**Auswertung der im Verfahren gemäß § 3 Abs. 2 und
§ 4 Abs. 2 BauGB eingegangenen Anregungen zum
Bebauungsplan „Im Vogelsang“ (10. Änderung)
der Stadt Mayen**

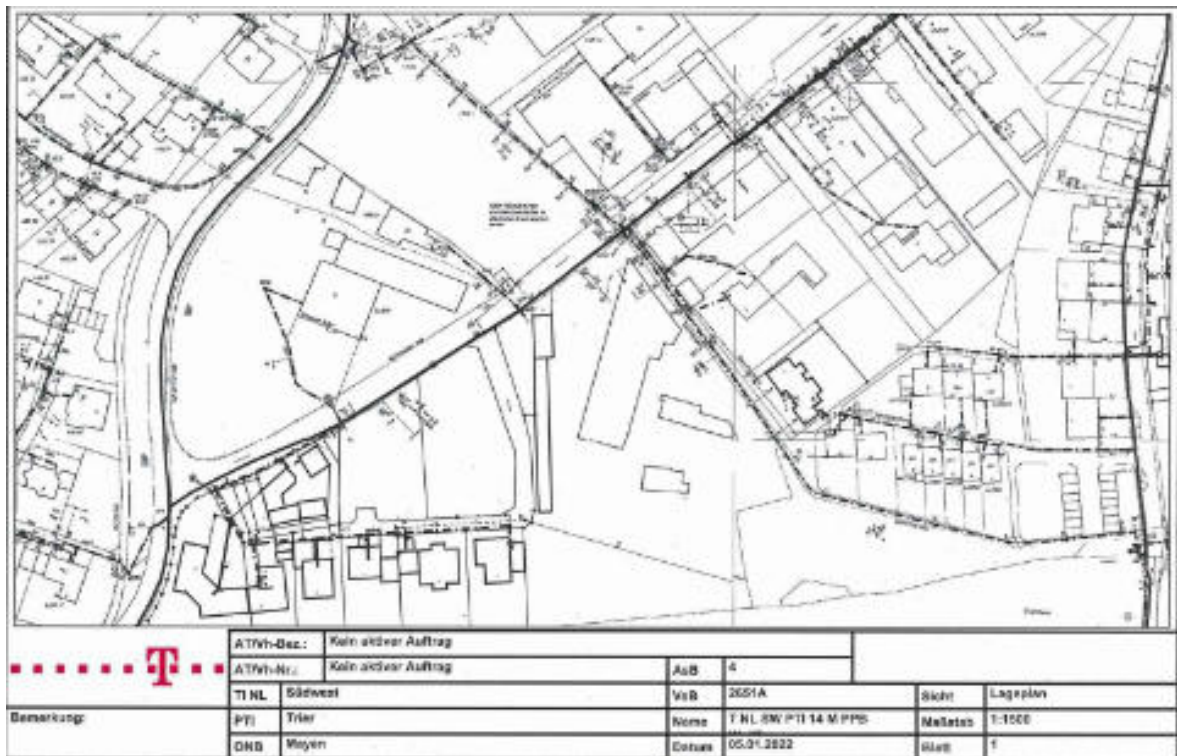
In dem von Ihnen angezeigten Ausbaubereich befinden sich Telekommunikationslinien der Telekom Deutschland GmbH, die von zukünftigen Baumaßnahmen berührt werden. Die vorhandenen Telekommunikationslinien sind aus dem beigefügten Plan ersichtlich.

Wir bitten folgenden fachlichen Hinweis in die Begründung des Bebauungsplanes aufzunehmen.

In allen Straßen bzw. Gehwegen sind geeignete und ausreichende Trassen mit einer Leitungszone in einer Breite von ca. 0,30 m für die Unterbringung der Telekommunikationslinien

Bei den mitgeteilten Leitungen handelt es sich um Leitungen innerhalb der bereits bestehenden und nicht geplant zu verändernden Erschließungsstraßen sowie um Hausanschlüsse. Die Hausanschlüsse müssen im Planvollzug entsprechend zurückgebaut werden. Die Private Erschließung im Nordteil enthält bereits ein Geh-, Fahr- und Leitungsrecht zugunsten der Versorgungsträger. Die südliche privater Erschließungsstraße wird damit noch ergänzt. Die Begründung wird um den erbeteten Hinweis ergänzt. Insgesamt handelt es sich um nachrichtliche bzw. redaktionelle Anpassungen, die Fassung des Satzungsbeschlusses nicht entgegenstehen.

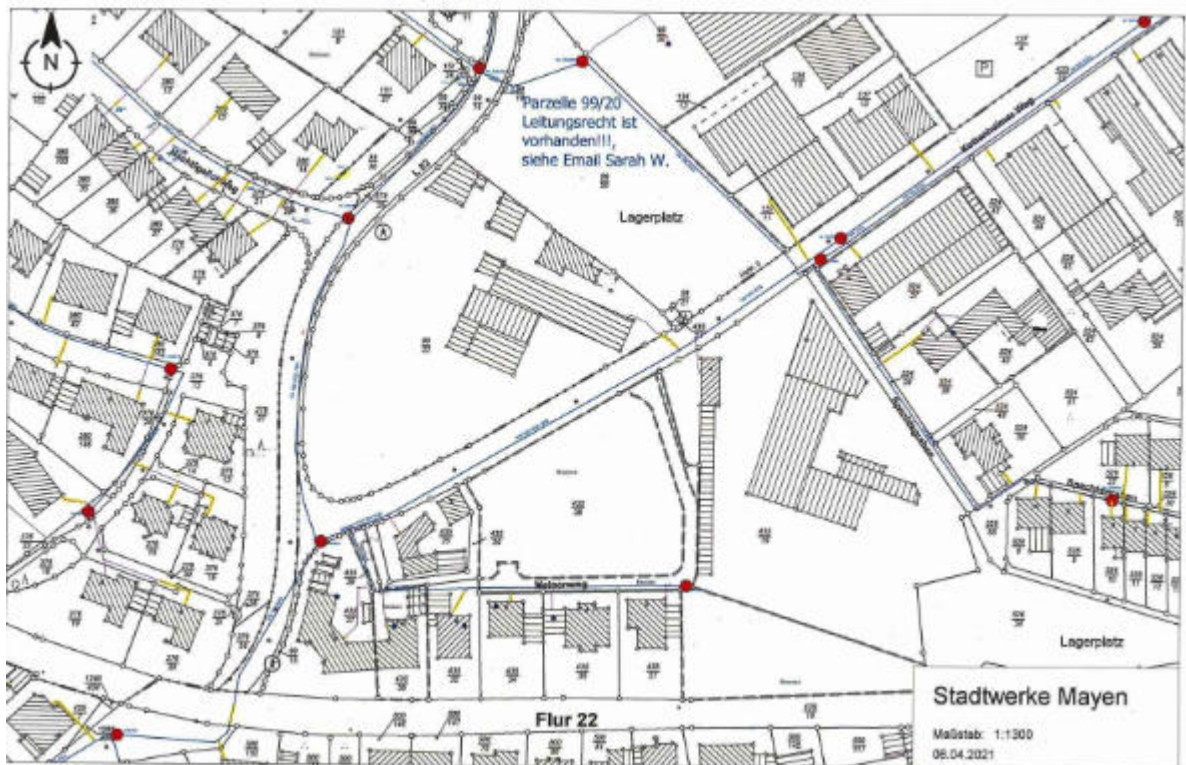
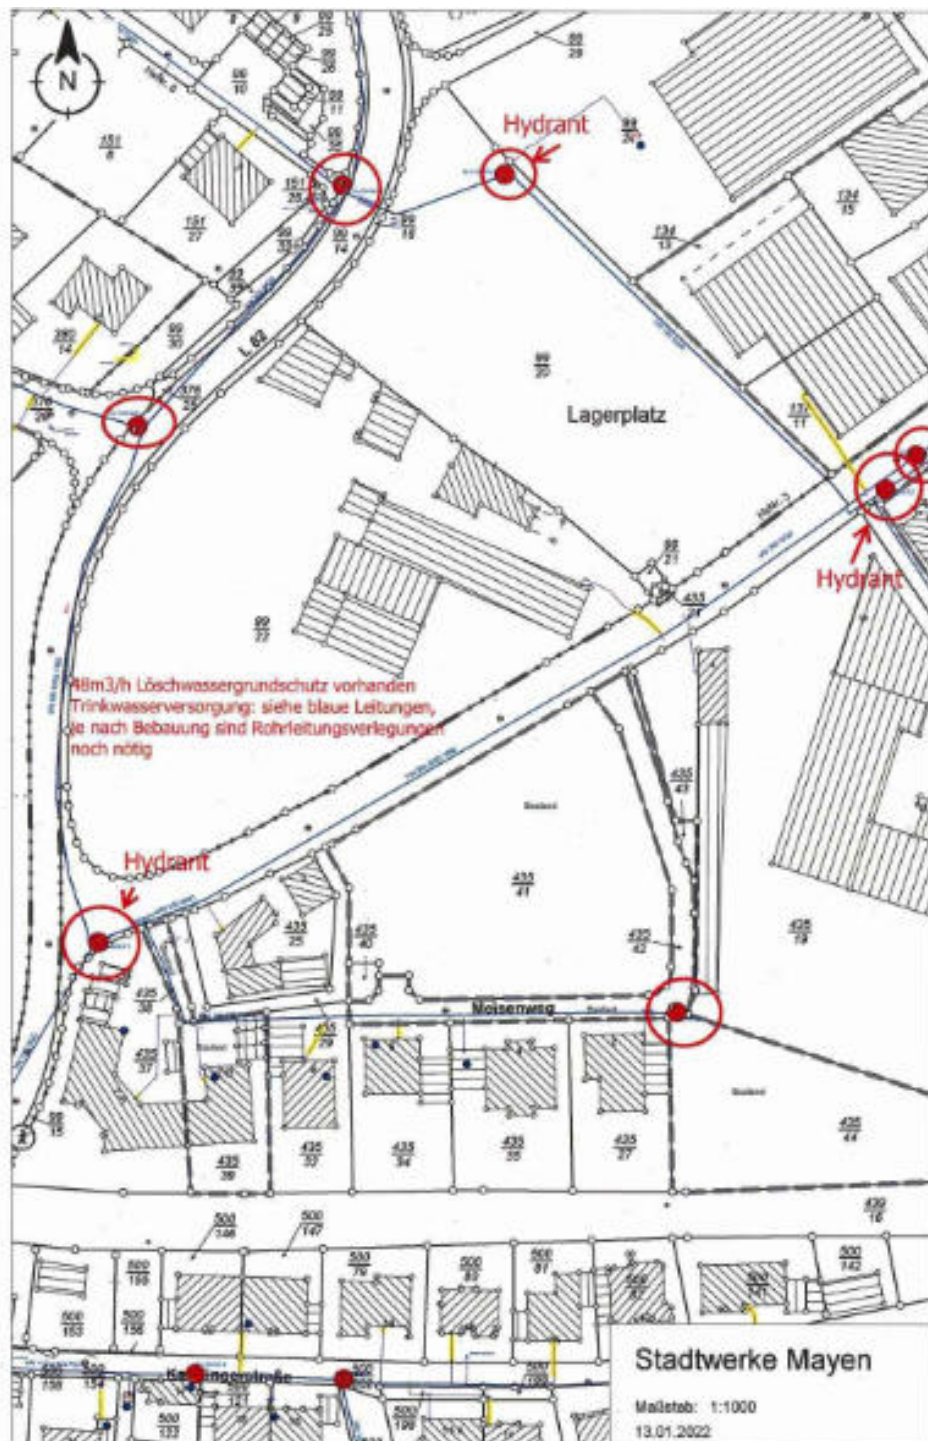
wie bereits mit Mail vom Januar 2020 mitgeteilt, befinden sich in o.a. Planungsgebiet Wasserversorgungsleitungen der Stadtwerke Mayen, die nicht überbaut werden dürfen und jederzeit zugänglich sein müssen.

Entsprechende Planunterlagen haben wir beigelegt.

Die Wasserleitung ist bereits mit einem entsprechenden Leitungsrecht in einer Breite von 2,5 bis 3,0 m in die Planzeichnung eingetragen und auch in der Legende erwähnt. Die Hinweise zum Bebauungsplan werden noch zusätzlich das Verbot der Überbauung und die jederzeitige Zugänglichkeit der Wasserleitung ergänzt. Da es sich hier um eine zusätzliche Erläuterung der nachrichtlich übernommenen Wasserleitung handelt, ist der normative Teil des Bebauungsplans nicht betroffen und die Ergänzung steht der Fassung des Satzungsbeschlusses nicht entgegen.

16.1 Stellungnahme eines Anwohners des Spechtgrabens vom 31.01.2022

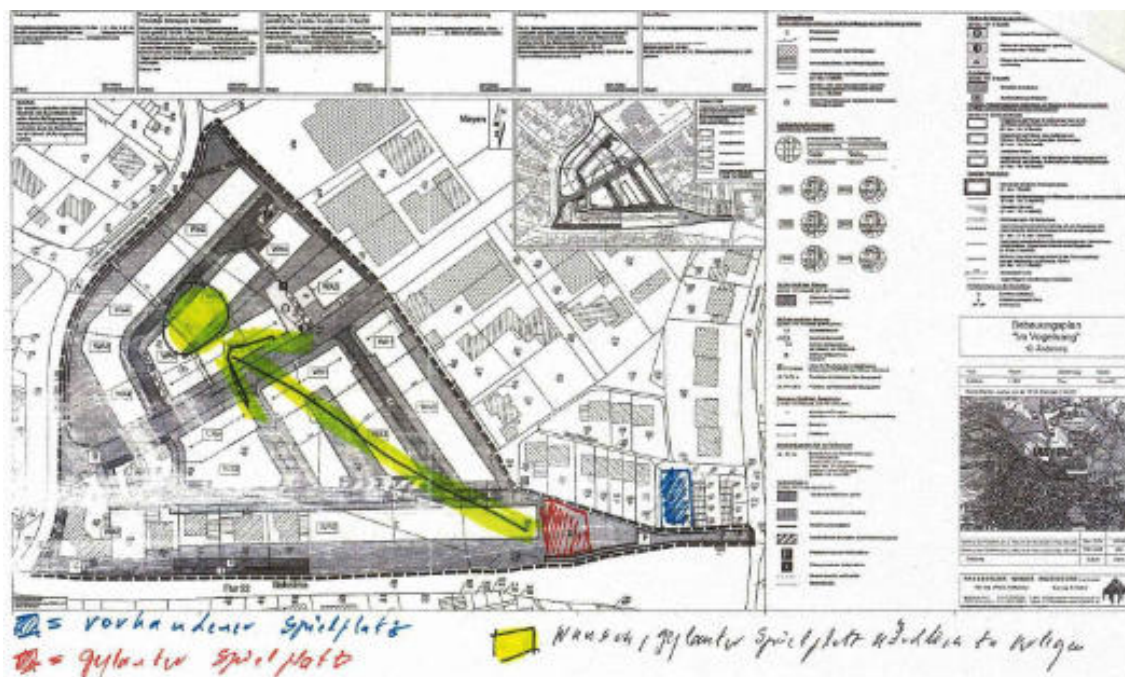
Wir beantragen dass der „neu geplante“ Kinderspielplatz nicht neben den bereits vorhandenen Kinderspielplatz erbaut wird.

Der nördliche Planbereich wird ausschließlich mit Einfamilienhäusern bebaut, die sämtlich über einen eigenen Garten verfügen werden. In dem südlichen Planbereich sind hingegen auch Mehrfamilienhäuser zulässig. Daher wird ein öffentlicher Spielplatz in fußläufiger Entfernung für den südlichen Planbereich eher benötigt, als für den nördlichen Planbereich.

Der vorhandene Spielplatz im Bereich des Spechtsgrabens ist nicht groß genug, um die Spiel- und Kommunikationsbedürfnisse der neuen Bewohner des Plangebietes auffangen zu können.

Der neue Spielplatz wurde bewusst in die Nähe des vorhandenen Spielplatzes gelegt um durch eine geschickte Ergänzung, auch hinsichtlich Ausstattung, mehrere Altersgruppen abdecken zu können.

Die Anregung wird daher zurückgewiesen. Der Spielplatz wird mit der nun vorliegenden Planung nur wenig nach Norden verschoben, da die bisherige Fläche, die für den Spielplatz vorgesehen war, für eine Fläche zur Niederschlagswasserbewirtschaftung benötigt wird.
